ΣΥΜΒΟΥΛΙΟ ΚΟΙΝΟΤΗΤΑΣ ΚΑΛΑΜΑΤΑΣ**ΑΠΟΣΠΑΣΜΑ ΠΡΑΚΤΙΚΟΥ****ΣΥΝΕΔΡΙΑΣΗΣ 20/2021****ΑΠΟΦΑΣΗ 53/2021**

Έγκριση υποβιβασμού κρασπέδου για είσοδο – έξοδο οχημάτων επί της οδού Μίχαλου, στο Ο.Τ. 1078 του Πολεοδομικού Σχεδίου Καλαμάτας.

ΕΙΣΗΓΗΤΙΚΟ ΣΗΜΕΙΩΜΑ

- 1) Η υπ' αριθμόν 91650/05-10-2021 αίτηση.
- 2) Το σχέδιο με θέμα «Τοπογραφικό Διάγραμμα (πρόταση εισόδου – εξόδου)» και η Τεχνική Έκθεση.

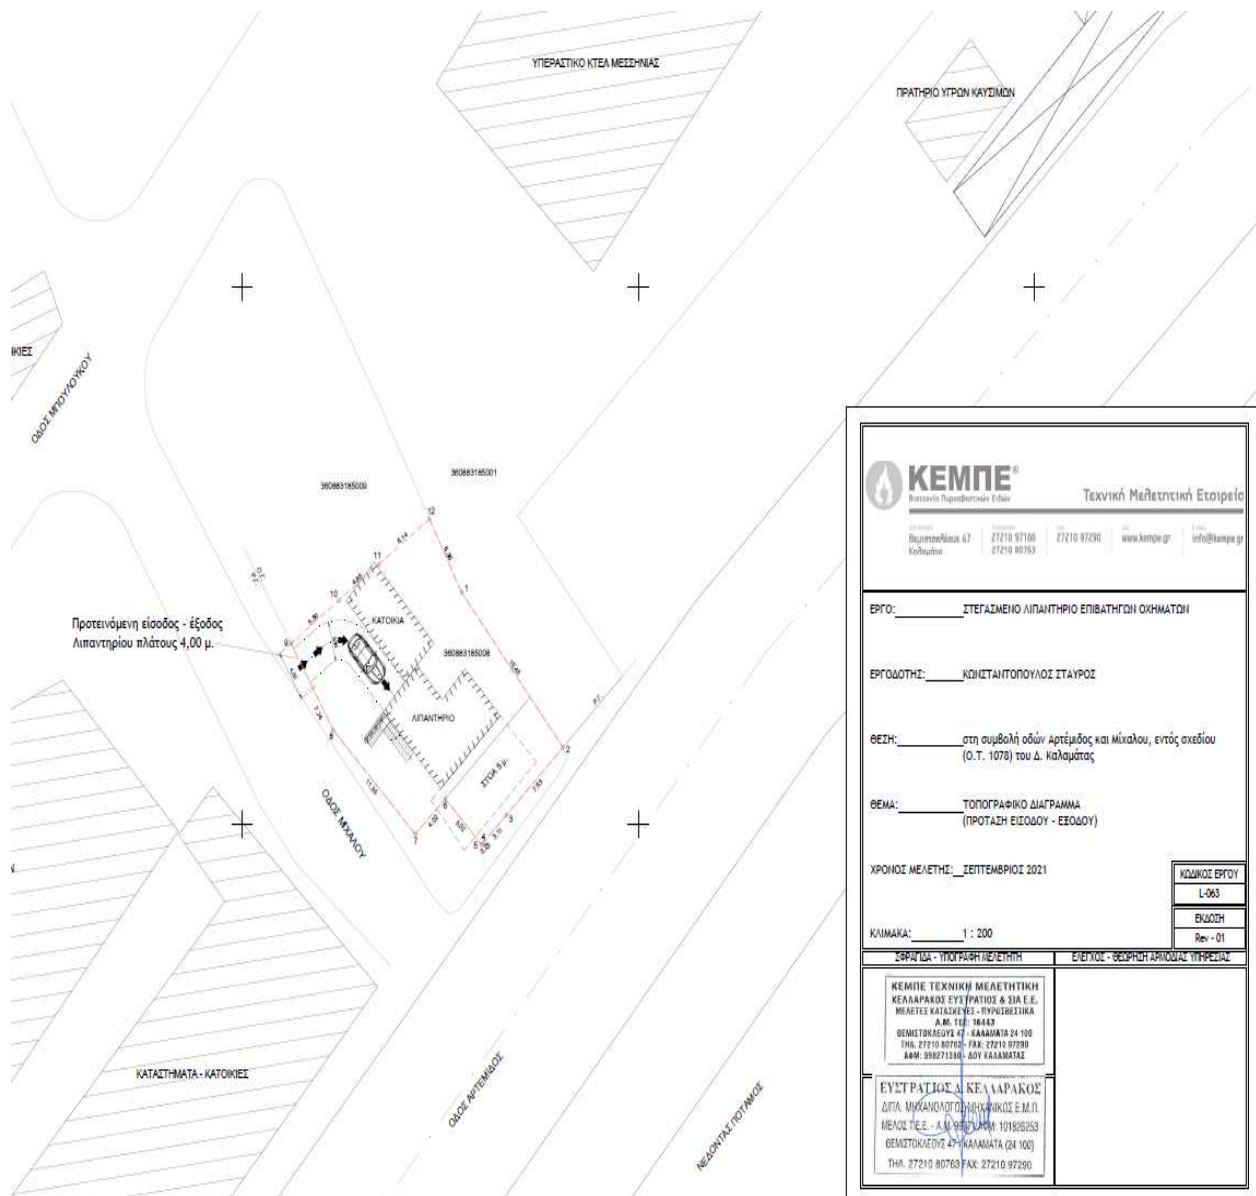
Η διαδικασία που ακολουθείται είναι η χορήγηση έγκρισης υποβιβασμού κρασπέδου επί υφιστάμενου πεζοδρομίου για την είσοδο και την έξοδο οχημάτων και την κατασκευή την υλοποιεί ο ενδιαφερόμενος μετά από υπόδειξη της υπηρεσίας. Το πεζοδρόμιο στην οδό Μίχαλου είναι κατασκευασμένο με υποβάθμιση του κρασπέδου (και τα κεκλιμένα επίπεδα – ράμπες).

Επίσης, επισημαίνεται ότι ο αιτών υποχρεούται με δαπάνη του να υλοποιήσει την κατάλληλη σήμανση για την υπόδειξη απαγόρευσης στάθμευσης και της εισόδου και εξόδου οχημάτων με αναγραφή του αριθμού της χορηγηθείσας άδειας. Απαγορεύεται ρητά η τοποθέτηση σταθερών ή κινητών εμποδίων (αλυσίδες, κολωνάκια, κ.α.) επί του οδοστρώματος ή του πεζοδρομίου, σύμφωνα με το άρθρο 48 του Κώδικα Οδικής Κυκλοφορίας.

1. Την έγκριση υποβιβασμού του κρασπέδου στην οδό Μίχαλου στο Ο.Τ. 1078 του πολεοδομικού σχεδίου Καλαμάτας, προκειμένου να εξυπηρετείται η είσοδος και έξοδος οχημάτων από την εγκατάσταση (Λιπαντήριο οχημάτων).
2. Την απαγόρευση της στάθμευσης μπροστά από την είσοδο και την έξοδο, ώστε τα οχήματα να μπορούν να εισέρχονται και να εξέρχονται στην εγκατάσταση, όπως φαίνεται στο συνημμένο σχέδιο.

3. Την τοποθέτηση της κατάλληλης οριζόντιας και κατακόρυφης σήμανσης (διαγράμμιση και πινακίδες).

1. τον υποβιβασμό του κρασπέδου στην οδό Μιχαλου στο Ο.Τ. 1078 του πολεοδομικού σχεδίου Καλαμάτας, προκειμένου να εξυπηρετείται η είσοδος και έξοδος οχημάτων από την εγκατάσταση (Λιπαντήριο οχημάτων).
2. την απαγόρευση της στάθμευσης μπροστά από την είσοδο και την έξοδο, ώστε τα οχήματα να μπορούν να εισέρχονται και να εξέρχονται στην εγκατάσταση.
3. την τοποθέτηση της κατάλληλης οριζόντιας και κατακόρυφης σήμανσης (διαγράμμιση και πινακίδες).
